# 泊発電所3号炉

## 標準応答スペクトルを考慮した地震動評価について

(令和4年5月13日審査会合における指摘事項に対する検討方針)

令和4年5月23日  
北海道電力株式会社

## 泊発電所における地震観測点(深部地震観測点を含む)

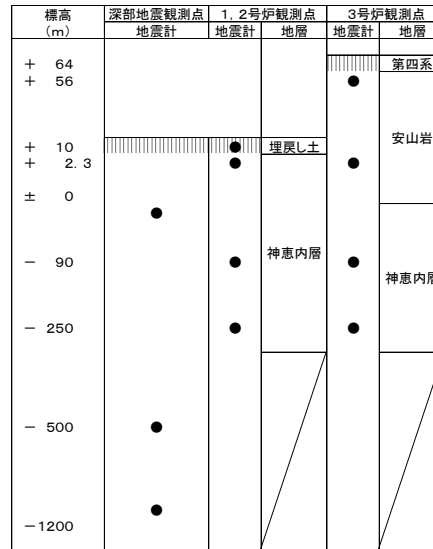
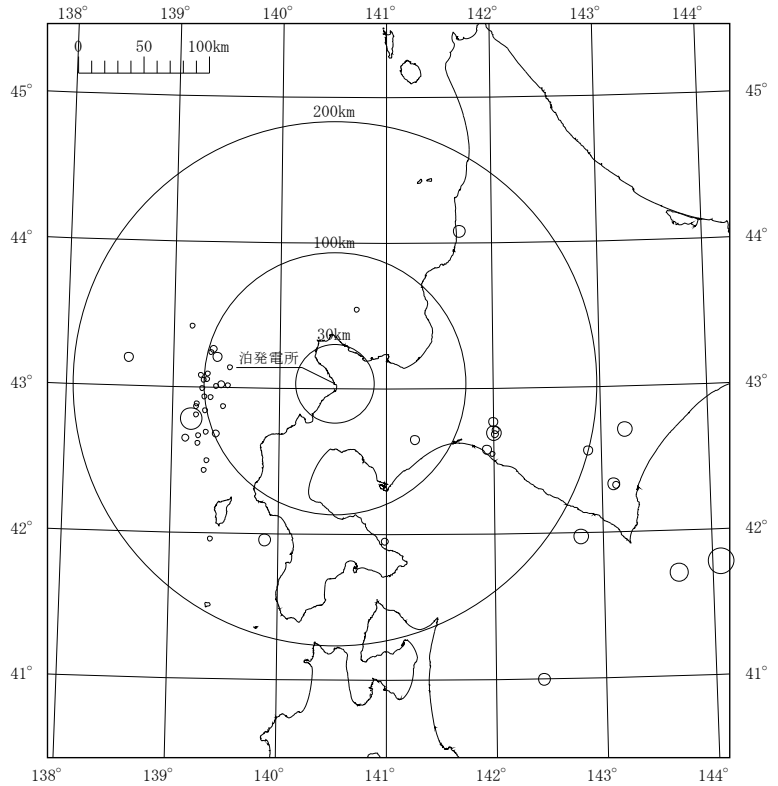
- 北海道の西部の範囲まで拡大して収集した地震記録については、敷地において標準応答スペクトルを考慮する地震動の検討に用いる記録として適切なものがあるのか、分析、考察を行うこと。  
例えば、地震記録の選定過程、敷地と各KiK-net観測点との地盤条件(構成地質も含む)の類似性、観測記録の地震波の継続時間に係る特徴(地震規模に対しての主要動の長短等の特徴を含む)等
- 観測記録に特異な位相が無いことについては、フーリエ位相スペクトルやフーリエ振幅スペクトル等も示し説明すること。
- 大深度地震観測記録の観測状況も含めて整理すること。
- 上記検討を行い、観測記録の位相を用いた模擬地震波の検討にあたって、考慮すべき観測記録の有無の判断に係る説明を明確化した上で、検討に用いる観測記録として、2014年7月8日胆振地方の地震(M5.6)SBSH08喜茂別の記録を選定することが適切なのか説明すること。

- 令和4年5月13日審査会合における指摘事項を踏まえ、地震記録の収集・選定過程について、収集・選定条件を示したうえで、その収集・選定結果を明示する。
- また、敷地の標高-1200m、標高-500m等で実施している大深度地震観測の設置概要およびこれまで得られている大深度地震観測記録もあわせて示す。

- ・ 深部地震観測点は、1号炉原子炉建屋側の海側において、標高-1200m、標高-500m、地表付近の3点において、観測を実施している。
- ・ 深部地震観測点は、2021年3月から観測を開始しており、これまで5地震の観測記録が得られている。
